1号機 燃料取扱設備及び燃料取り出し付帯設備設置に 伴う実施計画の変更

2024年7月25日

東京電力ホールディングス株式会社

燃料取扱設備の概略図

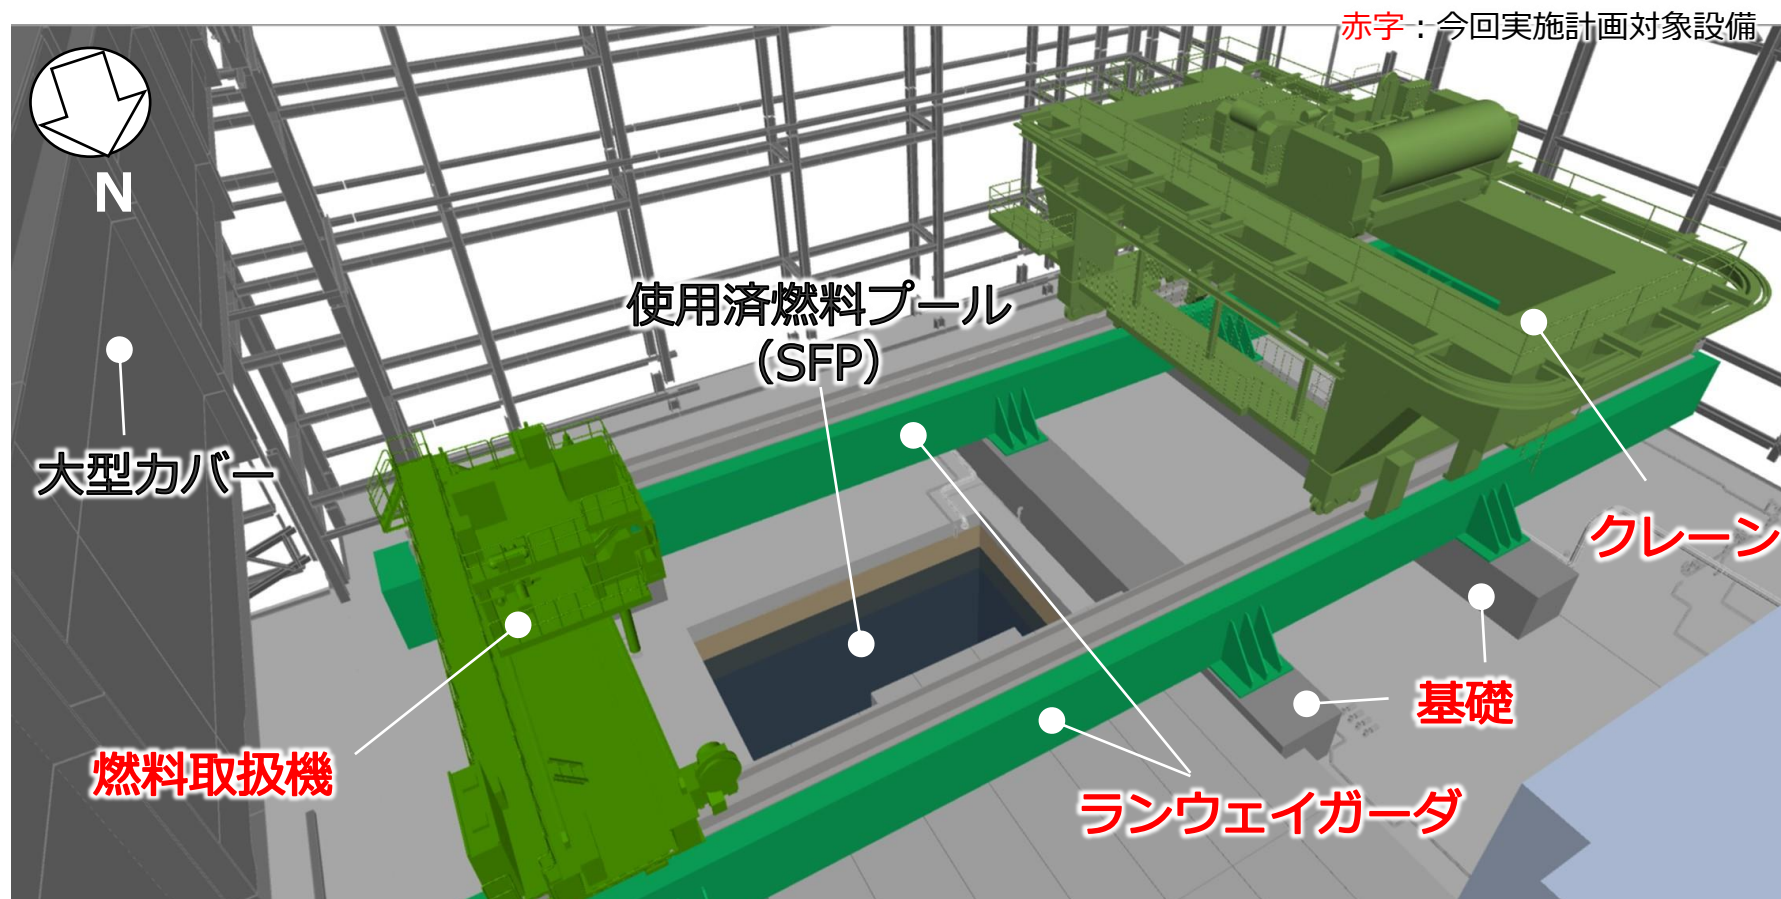
- 燃料を1体ずつ構内輸送容器に運搬する**燃料取扱機**を設置する。
- 燃料を装填した構内輸送容器を運搬するための**クレーン**を設置する。
- 燃料取扱機及びクレーンを支持するための**ランウェイガーダ**を設置する。ランウェイガーダは、オペフロ上に設置した**基礎**で支持する。

換気設備及び放射性物質濃度測定器の概略図（全体配置）

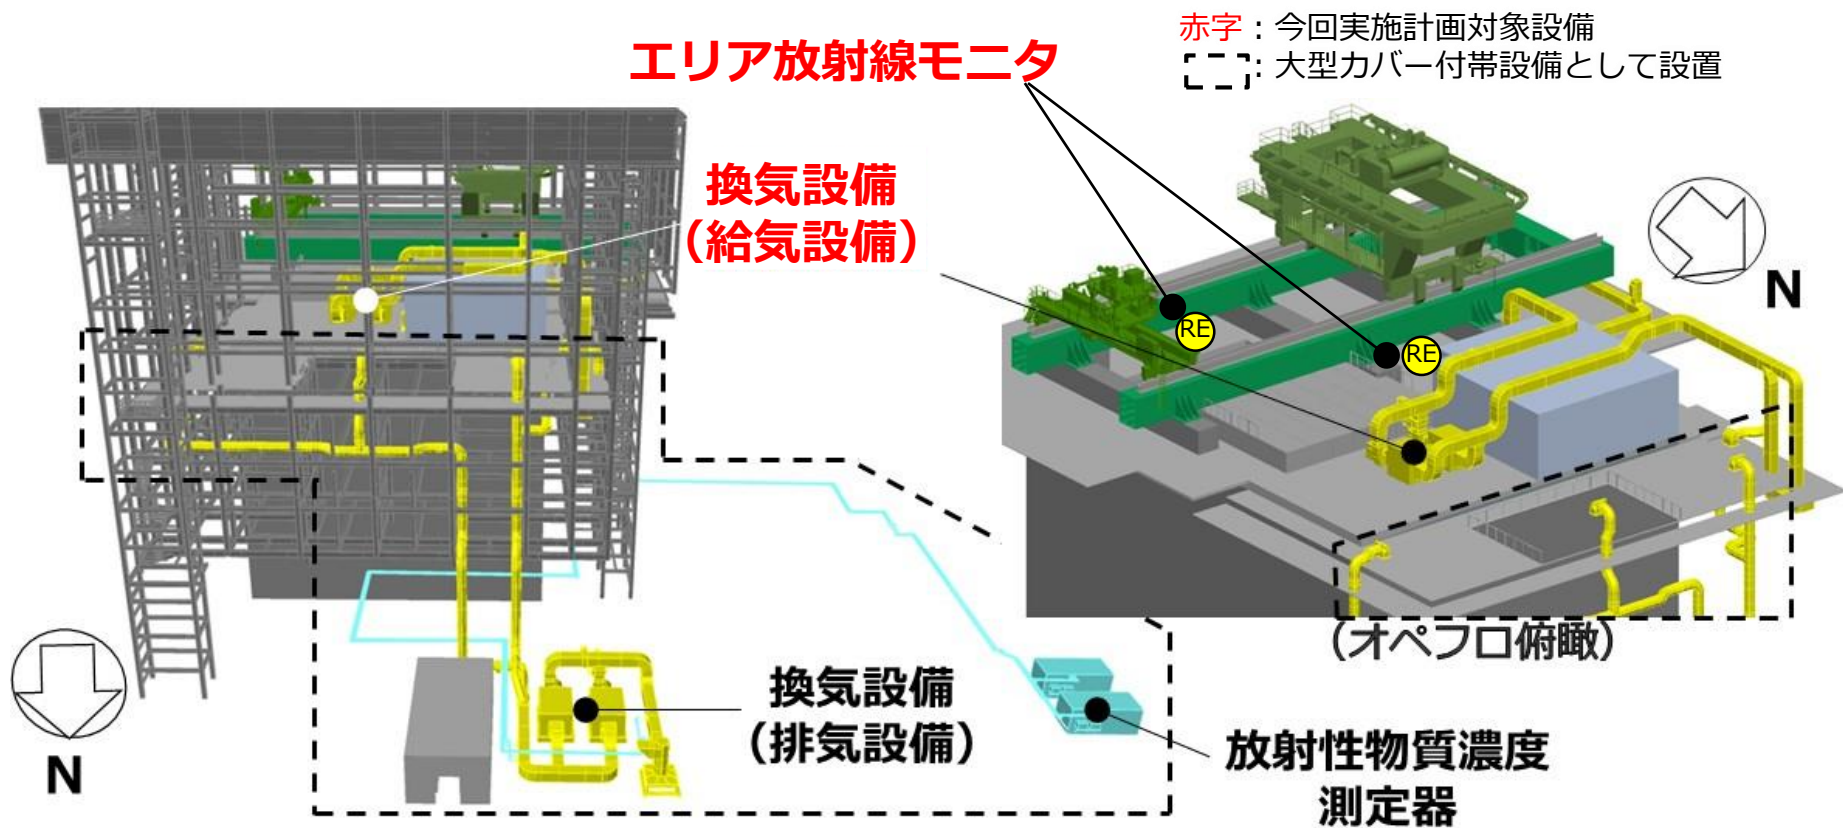
- 燃料取り出し付帯設備のうち排気設備及び放射性物質濃度測定器は、大型カバー付帯設備を継続使用する。
- 新規設備として**給気設備**、**エリア放射線モニタ**を設置する。

4号機燃料取扱機の有効活用範囲

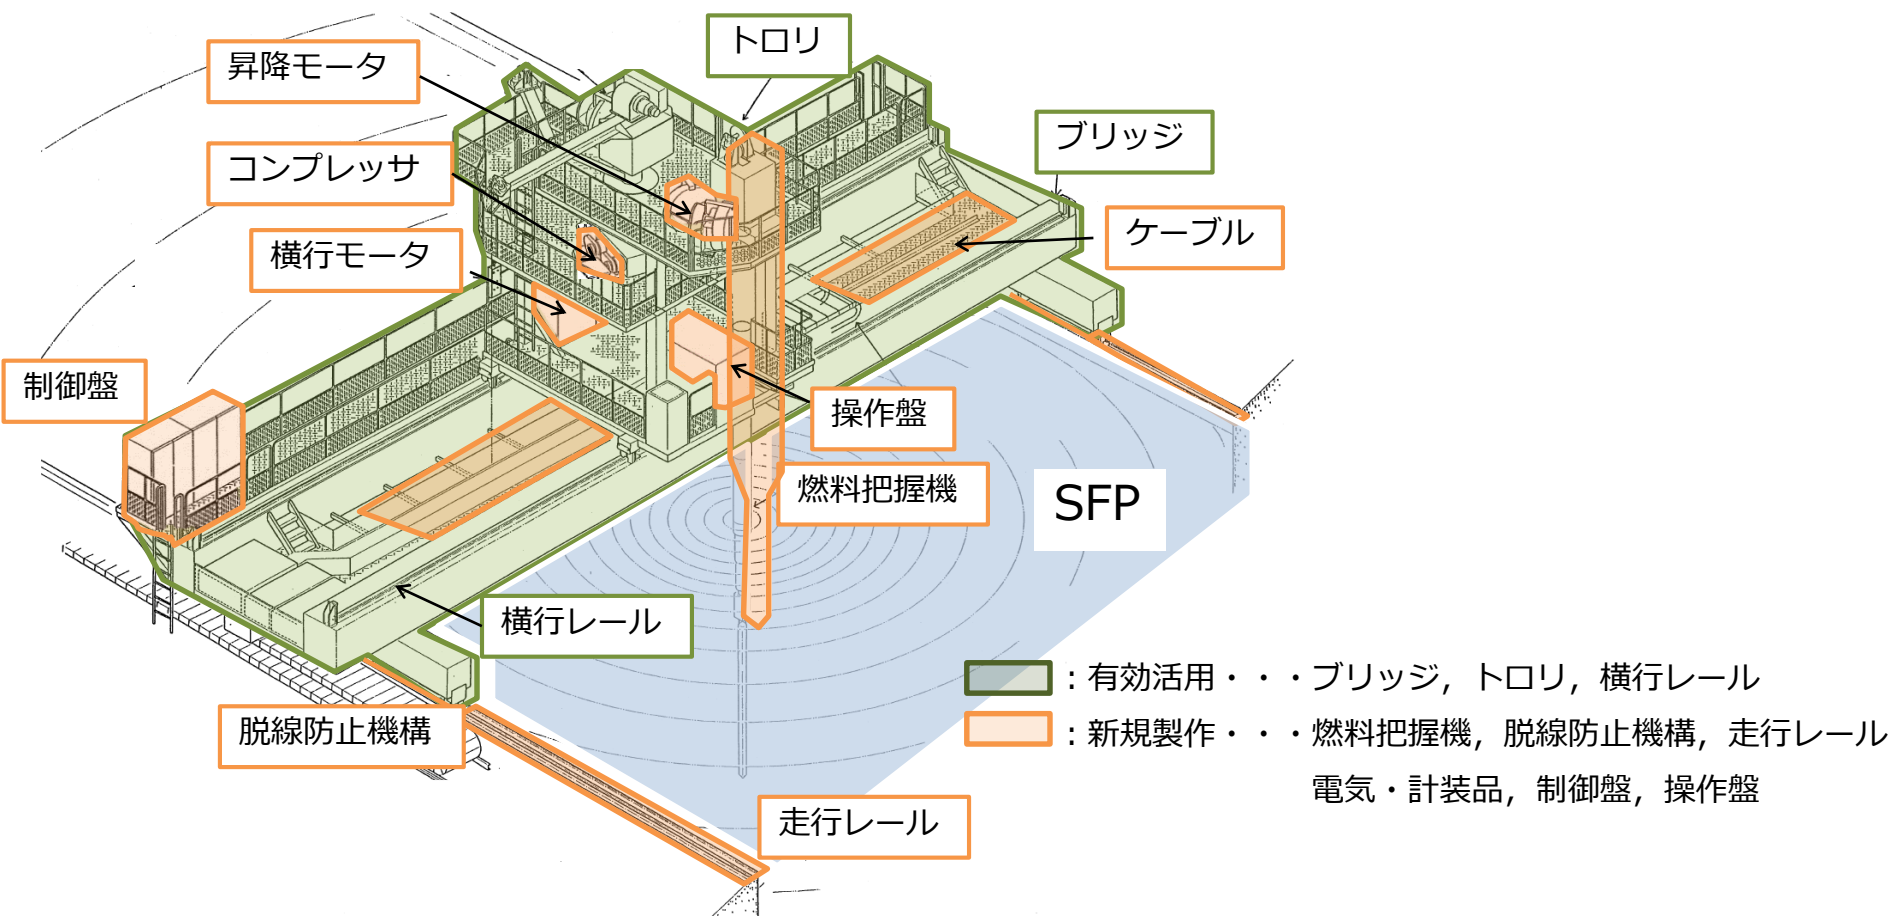
- 4号機燃料取扱機は可能な限り有効活用し，1号機の仕様に合致しない箇所ならびに生産中止や経年劣化が見込まれる箇所は新規製作とする
- 計画通り有効活用する場合，約80m³の廃棄物を削減できる見込み
